LINEA AV/AC TORINO – VENEZIA Tratta VERONA – PADOVA

SL05 – SOTTOVIA AL KM 24+003 - VIA TOMBOLE

RELAZIONE CONFRONTO PD/PE

RAPPORTO DI VERIFICA DELLA PROGETTAZIONE

2.2.1 Categoria stradale

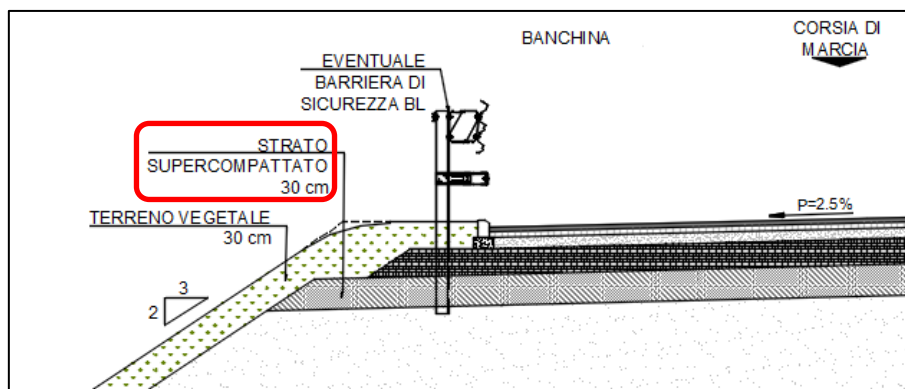
In accordo con quanto evidenziato nei p.ti C.7, D.1, D.3 e D.4 dell'istruttoria INOD-RV-0000000701, la categoria di appartenenza della viabilità in oggetto è stata modificata da "F2" ad "F Locale – Ambito urbano". Tale scelta deriva dalla necessità di dare continuità alla WBS di adeguamento di Via Tombole denominata IN76 e situata in adiacenza subito più a ovest. Come conseguenza di ciò, è stato modificato anche l'intervallo della velocità di progetto applicata, rendendolo coerente con la categoria stradale e la sezione tipo utilizzate. In particolare, trattandosi di una viabilità di tipo "F Locale – Ambito urbano", la velocità di progetto risulta compresa nell'intervallo 25-60 km/h.
